改善箇所説明図

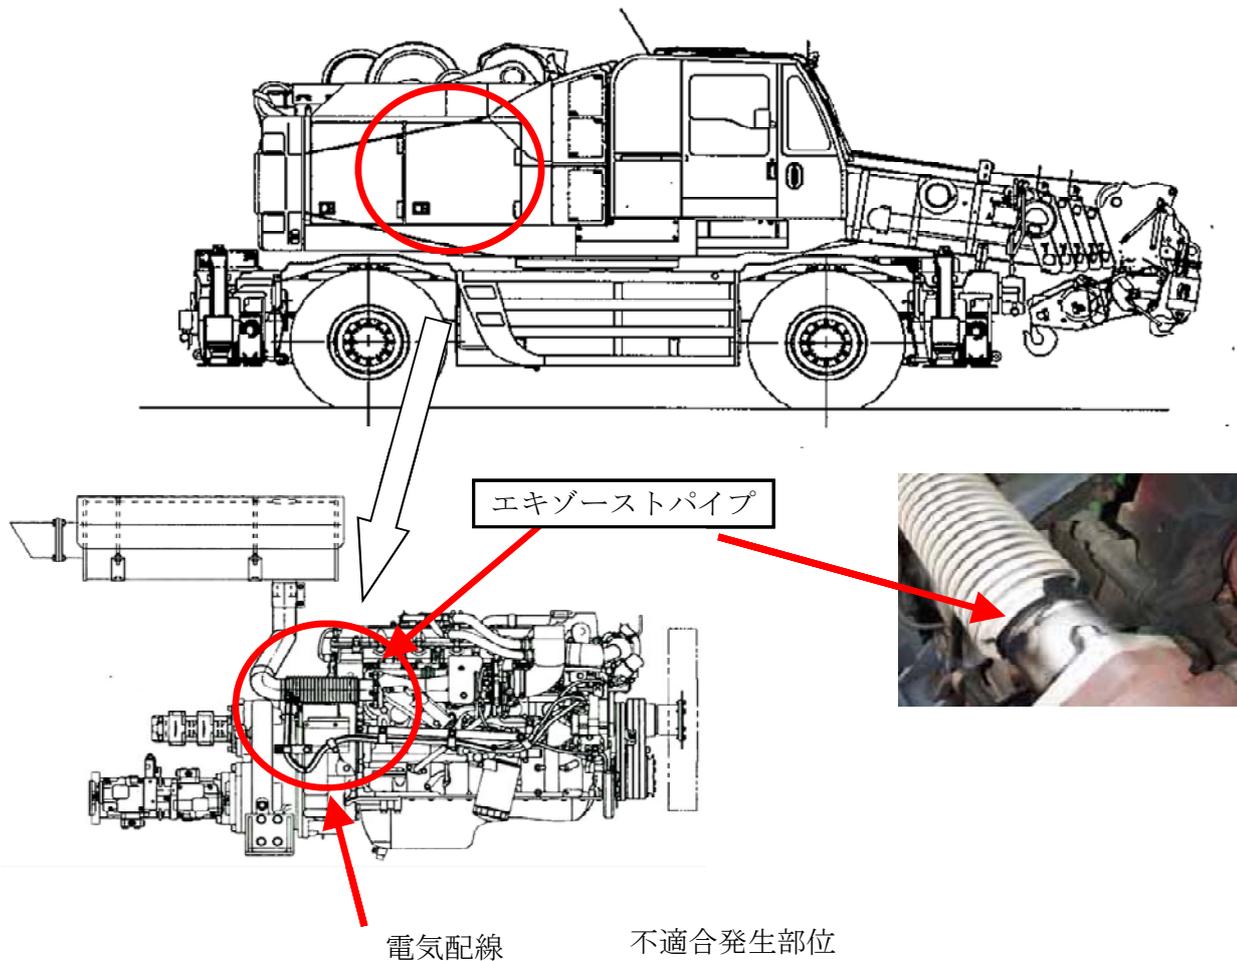
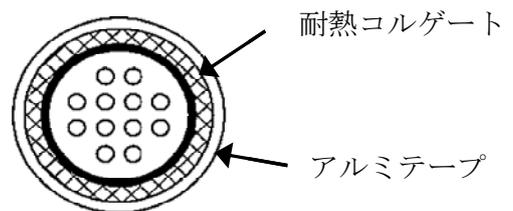
エキゾーストパイプのフレキシブルチューブ部の構造が不適切なため、原動機の振動により、当該部に亀裂を生じる場合があり、最悪の場合、亀裂部からの排気漏れにより、近傍の電気配線を焼損するおそれがある。

全車両、エキゾーストパイプの対策品への交換と電気配線の耐熱対策を行う。
